IREN ENERGIA S.p.a.

Centrale Termoelettrica Torino Nord (TO)

Parere Istruttorio Conclusivo

***“Richiesta di deroga del valore limite di emissione per il parametro “cloruri”
nello scarico di acque reflue industriali in rete fognaria”***

Schema dello scarico SF2 e degli scarichi parziali afferenti

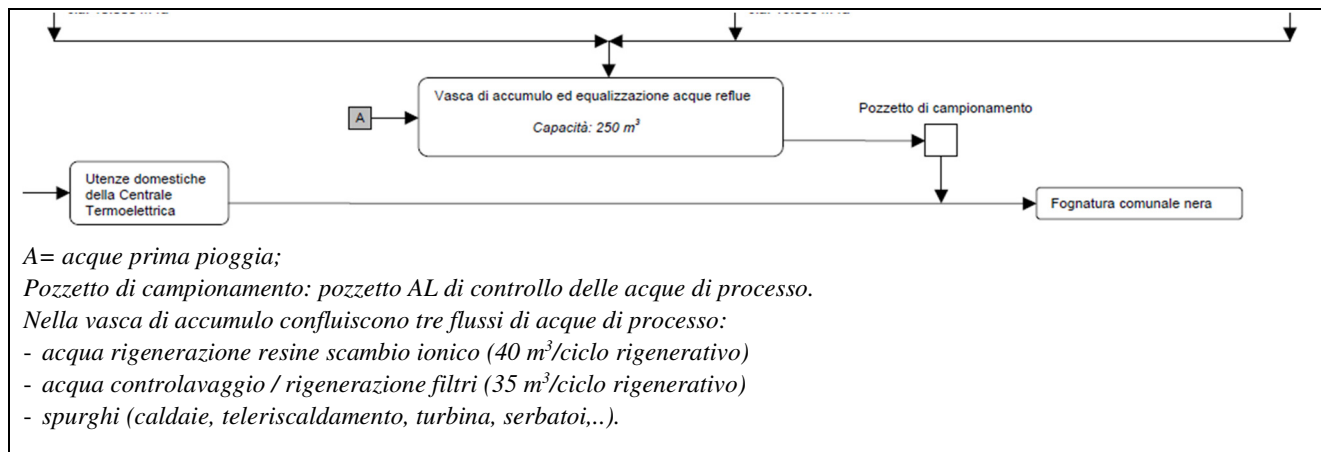
Il gestore chiede di innalzare tale limite a 2.200 mg/l. Il punto di controllo è costituito dal pozzetto AL di ispezione SMAT, che rappresenta le acque reflue industriali.

- scarico SF1, relativo alle acque meteoriche di seconda pioggia, convogliate nella fognatura bianca comunale;
- scarico SF2, che convoglia nella fognatura nera pubblica le acque reflue di tre scarichi parziali:
 - acque reflue industriali, campionabili nel pozzetto di controllo AL,
 - acque meteoriche di prima pioggia (che confluiscono in una vasca da 250 m³, comune alle acque di processo),
 - acque reflue civili (utenze domestiche).

Il pozzetto AL è immediatamente a monte del convogliamento nella vasca SF2 di rilancio fogna nera e da qui confluisce con tubazione in pressione nella fognatura nera comunale gestita da SMAT (planimetria B21, Aprile 2019, proc. ID 183-10160, trasmessa dal gestore).
